Allegato "A" alla Deliberazione della Giunta Regionale n° 28-15316
 In data 12 APR. 2005 relativa all'approvazione della Variante al P.R.G.C. vigente del
 Comune di Limone Piemonte.

Elenco modificazioni introdotte "ex officio" ai sensi dell'11° comma dell'art. 15 della
 L.R. 5.12.1977 n° 56 e s.m.i..

Fig. 2 – Stralcio della Tav. 2.1 con indicazione della parte di Zona 2/R3.3 ineditabile per pericolosità dovuta a possibili fenomeni di crollo

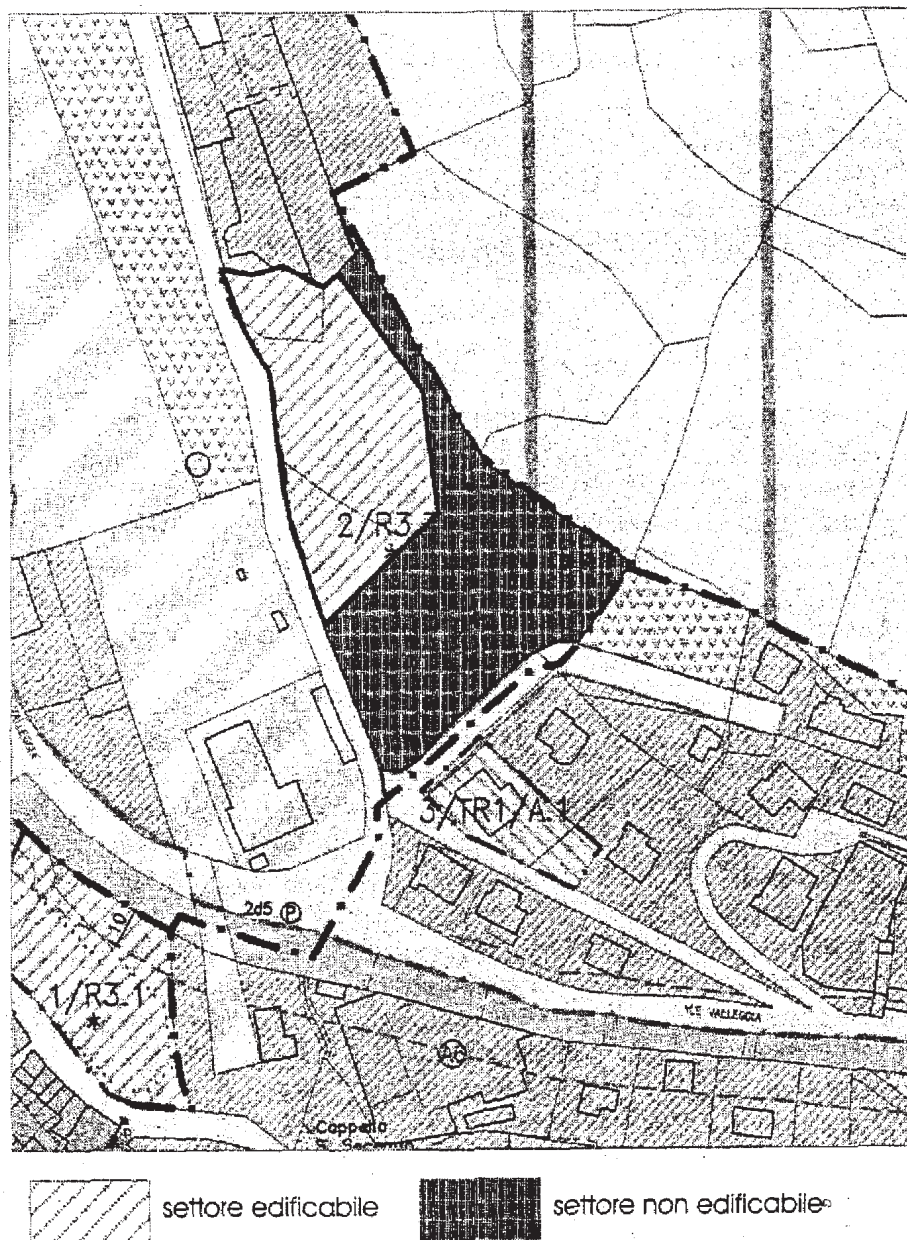
- Tavv. 1.2 - 2.1
 - stralciare le aree 2/R3.4 - 2/R4.1 - 3/R3.2 - 3/R3.7 .
 - ridurre la porzione edificabile dell'area 2/R3.3 come da Fig. 2
 - inserire il segno grafico * in corrispondenza delle zone 2/R3.3 - 3/R3.3 - 3/R4.4 - 4/TR2/G.1.

- integrare il punto 5 **Zona 2/R3.3** come segue:
"l'area è edificabile limitatamente al settore indicato in fase di approvazione regionale della variante al PRGC (come da fig. 2); in ogni caso soltanto a seguito di adeguato studio geostrutturale volto a verificare la stabilità del versante sovrastante; tale studio sarà svolto in applicazione della nuova normativa sismica."

Fig. 3 – Stralcio della Tav. 2.3 con indicazione della parte di zona 8/TR2/G.1 in edificabile per pericolosità dovuta a eccessiva acclività

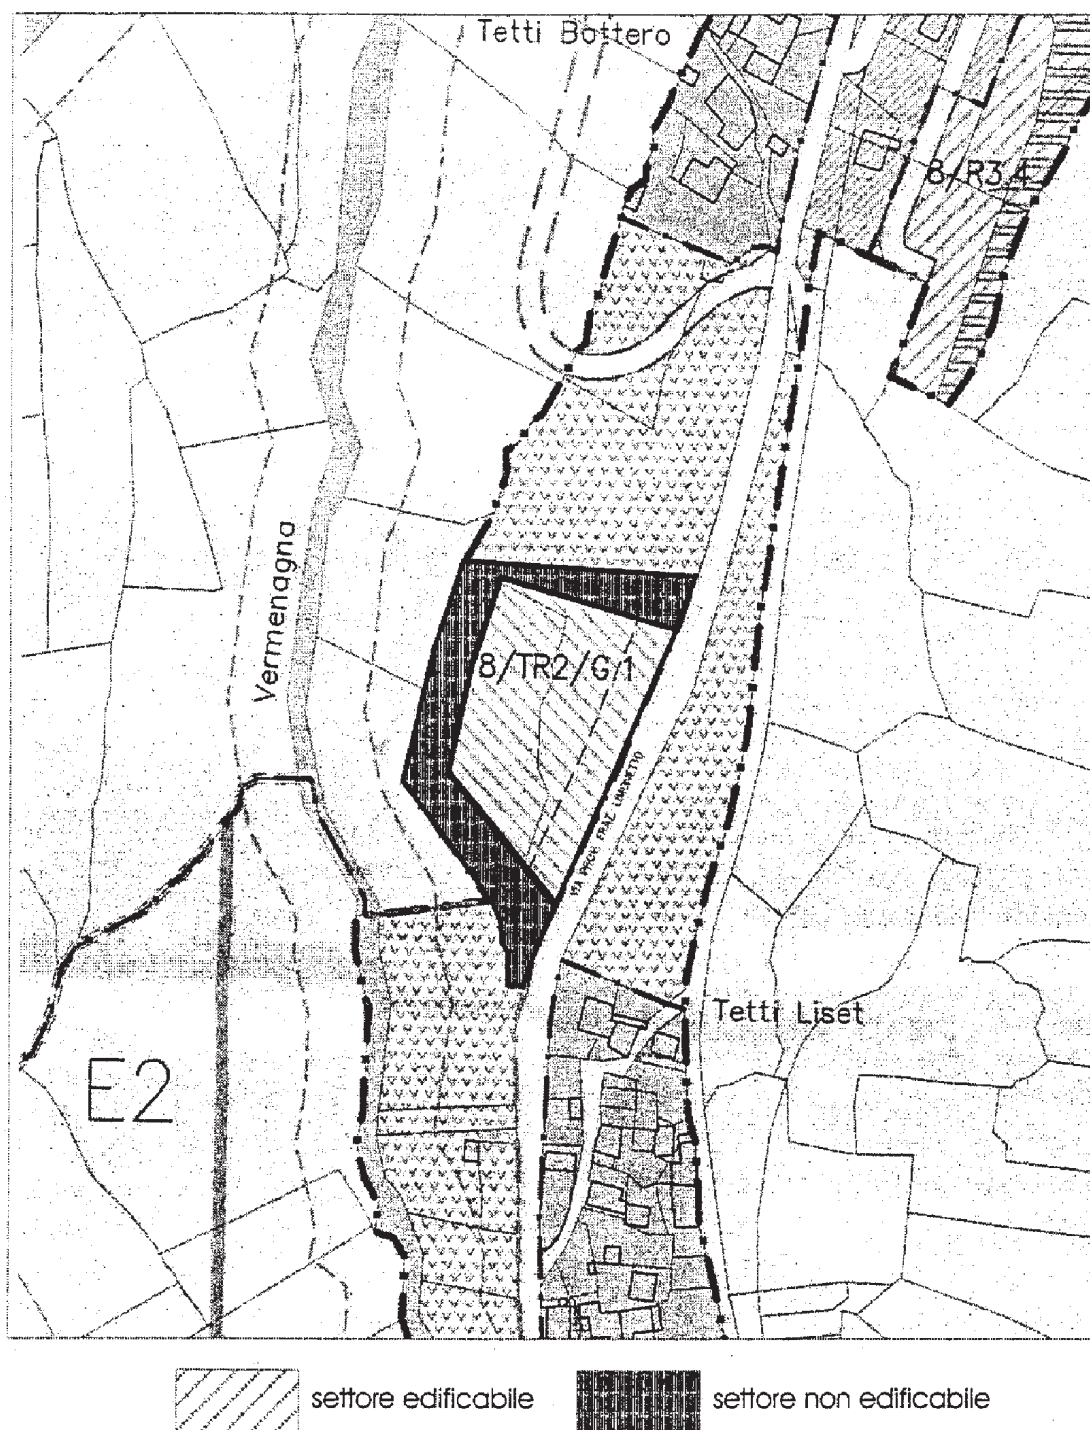
- Tavv. 1.2. - 2.3
 - ridurre la porzione edificabile dell' area 8/TR2/G.1 come da Fig. 3
 - inserire il segno grafico * in corrispondenza della zona 8/TR2/G.1

"28bis Zona 8/TR2/G.1: *l'area è edificabile limitatamente al settore indicato in fase di approvazione regionale della variante al PRGC (come da fig. 3); l'edificazione del lotto è subordinata ad uno studio di modellazione sui possibili effetti legati alla dinamica valanghiva dovuti alla presenza dell'adiacente area in dissesto Ve."*
"28ter Zona 9/TR2/G.1: *l'area è edificabile limitatamente al settore indicato in fase di approvazione regionale della variante al PRGC (come da fig. 4); poiché interessata da estesi riporti, la progettazione degli edifici dovrà essere preceduta da un'approfondita indagine di dettaglio sulla tipologia dei litotipi presenti, del loro spessore e della profondità del substrato; le fondazioni dovranno essere spinte fino ai primi terreni ritenuti idonei al di sotto del materiale di riporto."*
